**PROJET DE RECONVERSION D'UN DELAISSÉ AUTOROUTIER EN
CENTRALE PHOTOVOLTAÏQUE AU SOL**

COMMUNE DE LA ROCHE-SUR-YON (85)

Mémoire en réponse à la MRAe

Le présent document a pour but de répondre aux remarques formulées dans l'avis de la MRAE n° PDL-2022-6061 du 8 juin 2022.

Sites industriels et potentiellement dégradés, et contraintes techniques

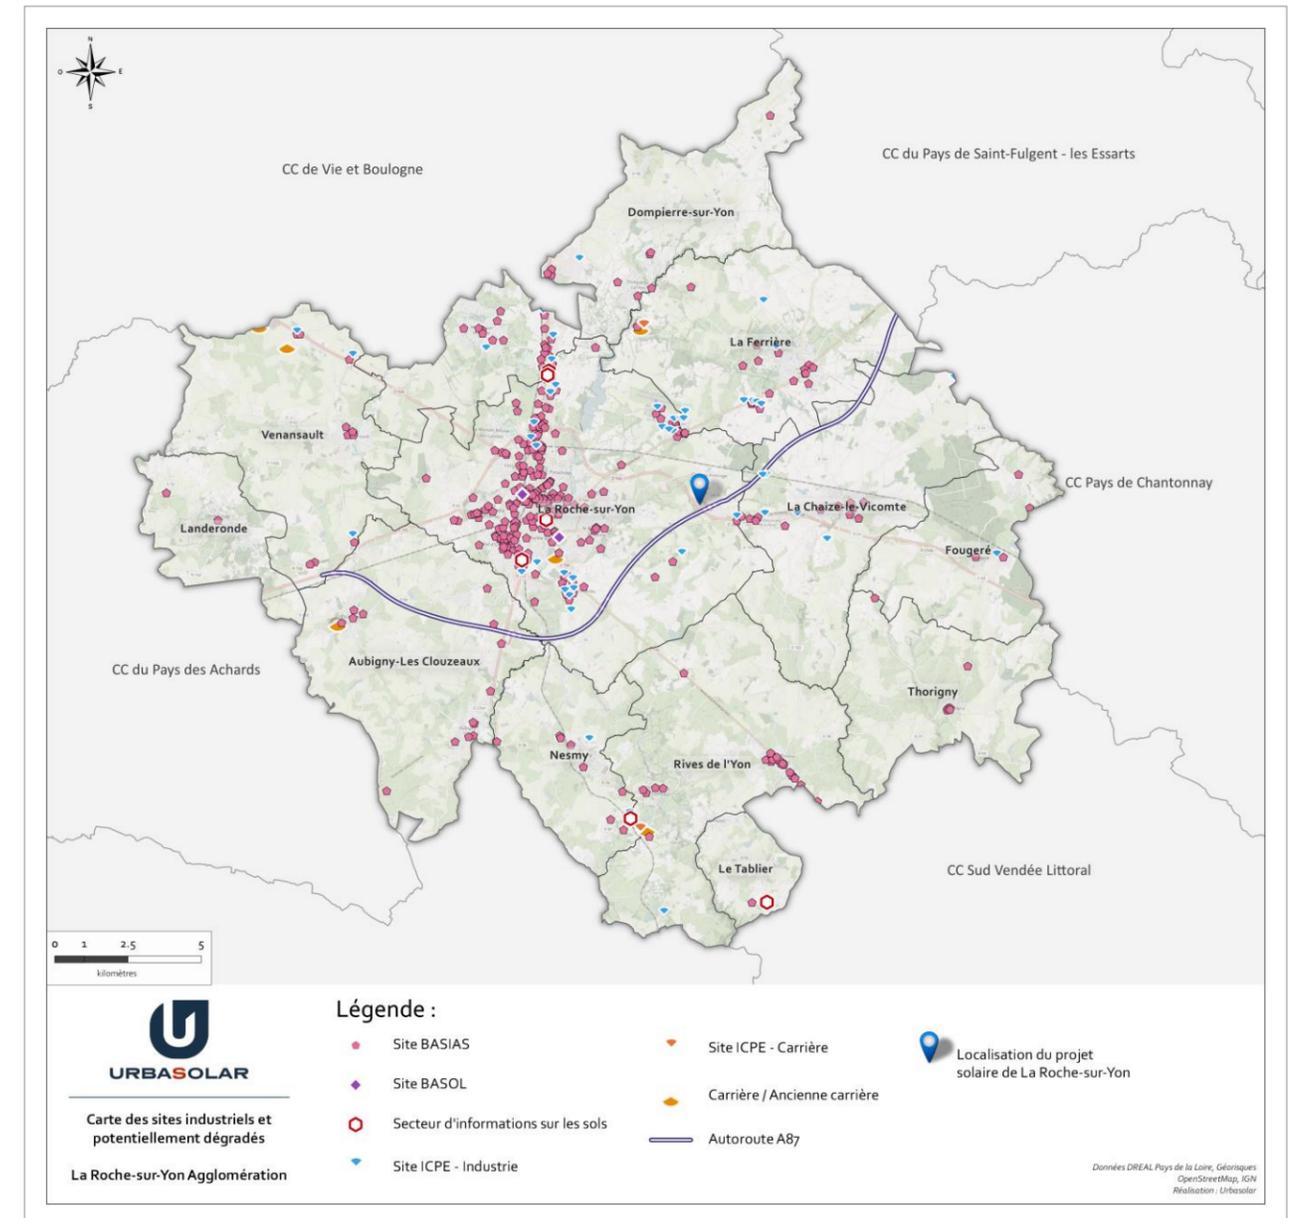
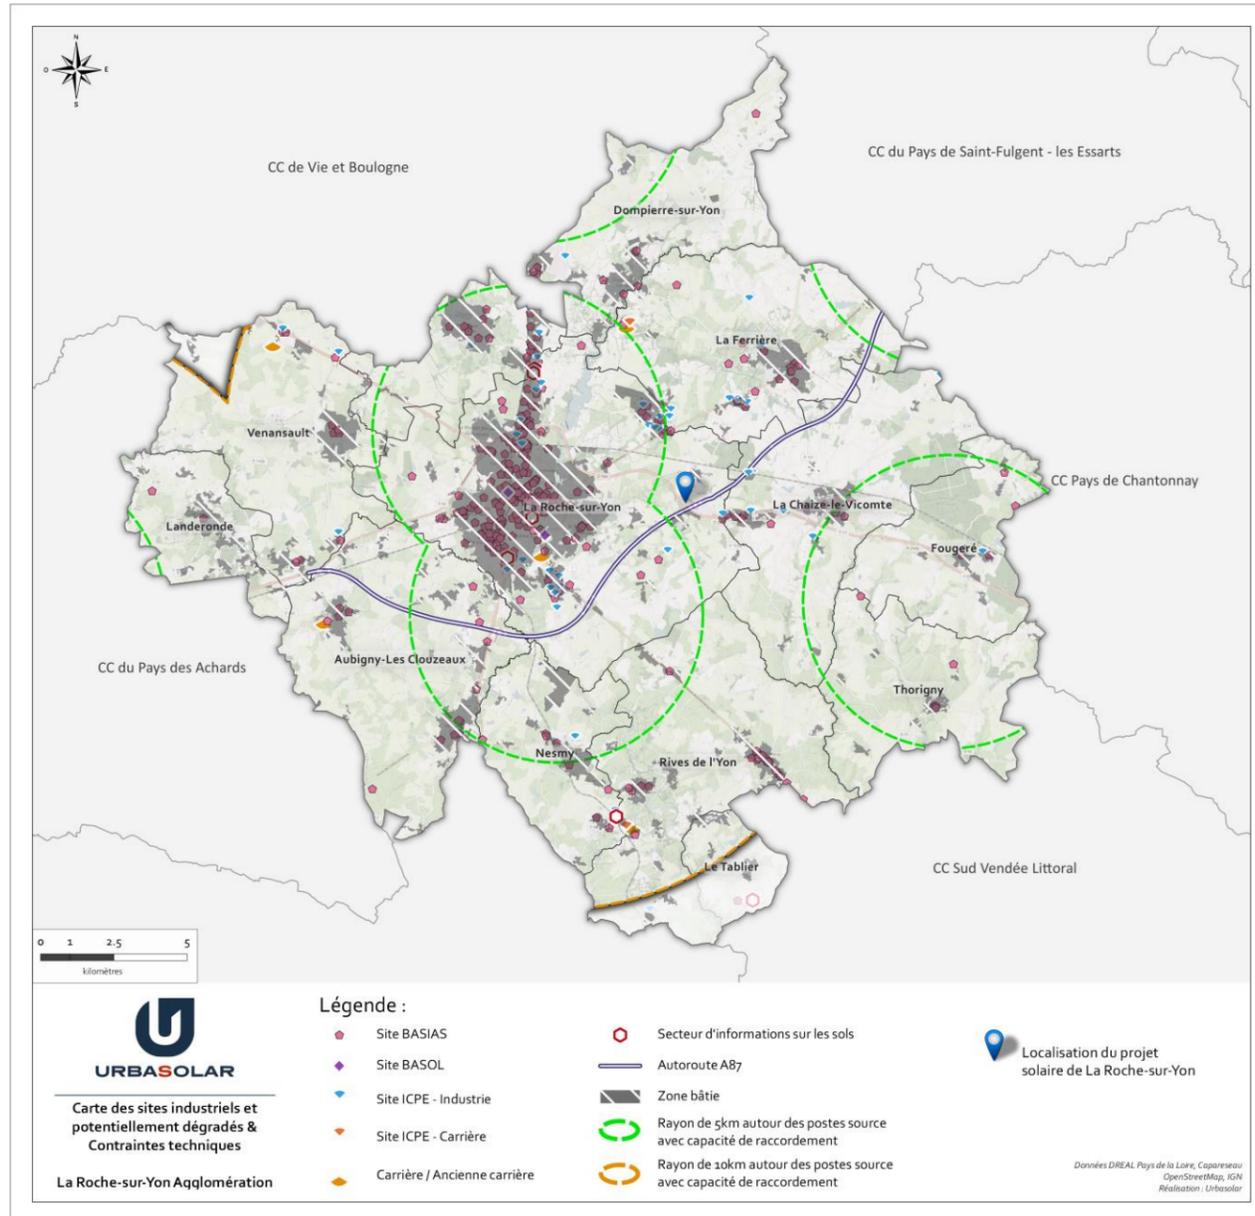
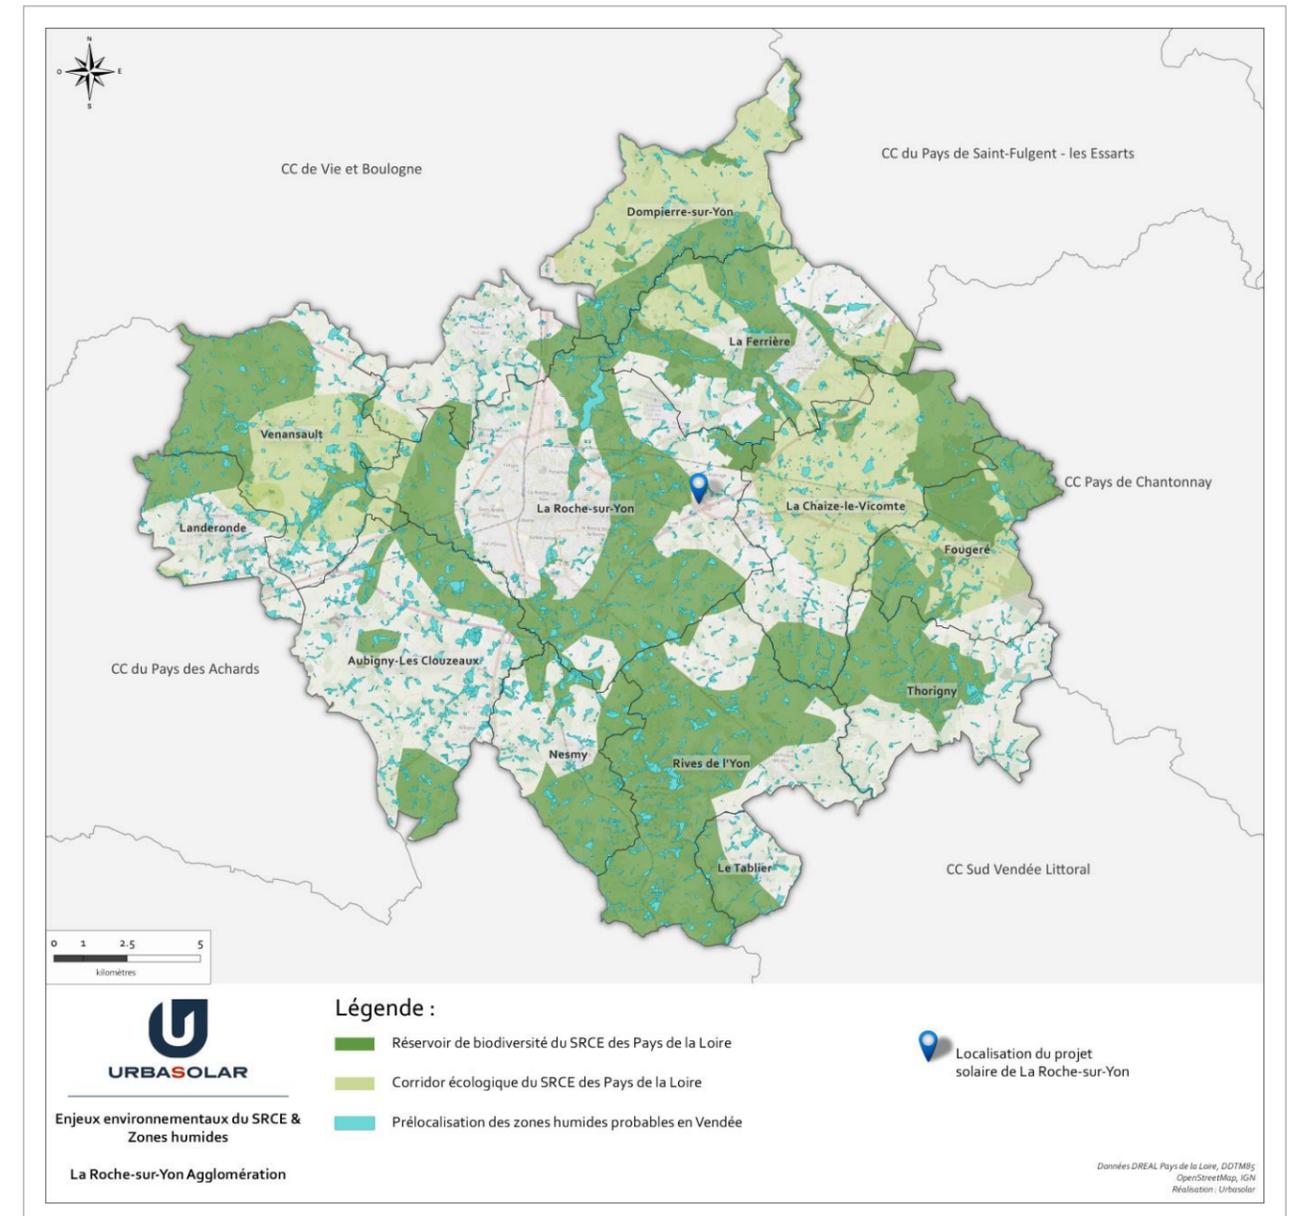
La MRAe recommande de présenter un exposé argumenté du point de vue :

- d'une analyse comparative au plan environnemental des sites et des scénarios d'implantations ;
- du choix du périmètre retenu pour le projet au regard du caractère artificialisé que représente l'aire de covoiturage voisine répondant aux mêmes conditions d'implantations favorables pour le déploiement de projets photovoltaïques au sol ;
- du choix de la technologie retenue pour le projet.

URBASOLAR a étudié les sites potentiels d'implantation pour un projet de centrale photovoltaïque au sol sur le territoire de La Roche-sur-Yon Agglomération. Cette analyse a porté sur le croisement de données dans le but d'identifier des sites à la fois propices à l'accueil d'un projet solaire et disponibles au moment de la recherche ou dans un avenir proche.

Ainsi, afin d'inscrire le projet en conformité avec la doctrine nationale en matière d'implantation de projets photovoltaïques, une première cartographie a été réalisée pour recenser les sites dégradés sur le territoire de l'intercommunalité.

Les sites inventoriés sur les bases de données Basias, SIS et Basol ainsi que sur la base de données des ICPE ont fait l'objet d'une première cartographie.

Cette cartographie a ensuite été superposée aux potentielles contraintes techniques pour le développement d'un projet photovoltaïque. Les espaces actuellement bâtis ainsi que les postes source avec capacité de raccordement ont été localisés.

D'après cette carte, sont répertoriés :

- ✓ 367 sites BASIAS, dont 320 situés dans les zones bâties de l'agglomération (ateliers, sites industriels ou artisanaux en activité, anciens sites industriels reconvertis...);
- ✓ 7 sites et sols pollués (BASOL et secteurs d'information sur les sols);
- ✓ 48 ICPE (hors carrières, parcs éoliens, sites agricoles et élevages);
- ✓ 5 carrières et anciennes carrières.

La carte montre qu'une majorité de sites et d'anciens sites industrialisés se concentrent au cœur des zones urbanisées. Cela suggère, sinon une incompatibilité d'implantation pour une centrale solaire, au moins d'importantes contraintes à lever vis-à-vis du manque d'espace ou des conflits d'usages possibles sur ce type de foncier convoité.

A l'inverse, le site retenu pour le projet, s'inscrit sur un secteur délaissé aux abords de l'autoroute, déjà artificialisé et peu susceptible de servir d'autres usages tout en étant à l'écart des périmètres à enjeux écologiques identifiés par le SRCE et la DREAL.

Plan de masse du projet de centrale solaire URBA 346

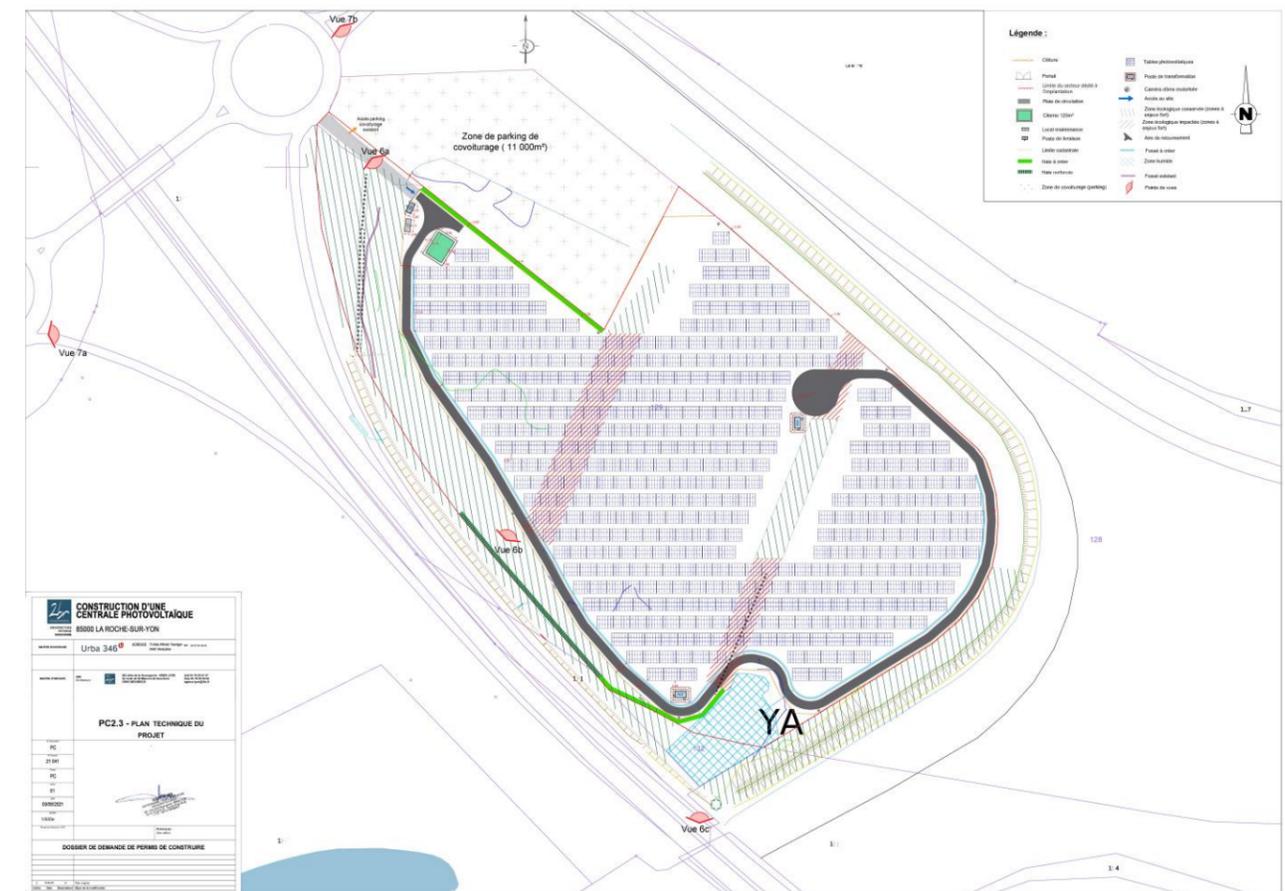
La MRAe recommande (page 14) :

- de présenter l'analyse des effets du projet du point de vue de la gestion des eaux, établie sur la base du projet retenu, en intégrant les hypothèses pénalisantes à prendre en compte en l'absence de certitude quant au mode d'ancrage ;
- de présenter dans le détail les mesures finalement retenues suite aux préconisations de l'étude hydrologique et hydrogéologique ainsi actualisée.

Le mode d'ancrage envisagé est la méthode par pieux battus. Celle-ci n'a que très peu d'incidence sur les ruissellements et l'infiltration des eaux. Cette méthode a été prise en compte dans l'étude hydrologique et hydrogéologique.

Si le mode d'ancrage était modifié, à la suite d'évolutions techniques dans l'avenir par exemple, il est peu probable qu'un autre mode d'ancrage ait un impact entraînant une modification des conclusions de l'étude hydrologique et hydrogéologique.

En effet, le site présente des sols peu perméables où le volume potentiellement infiltré reste limité vis-à-vis des volumes ruisselés notamment sur la partie ouest du site.

De ce fait, les préconisations soumises par l'étude hydrologique et hydrogéologique ont été pris en compte dans l'implantation présentée par le plan de masse de la demande de permis de construire d'URBA 346.

En effet, des fossés en bleu clair qui seront connectés à la zone humide au sud sont prévus le long de la voirie. (Cf. plan de masse)
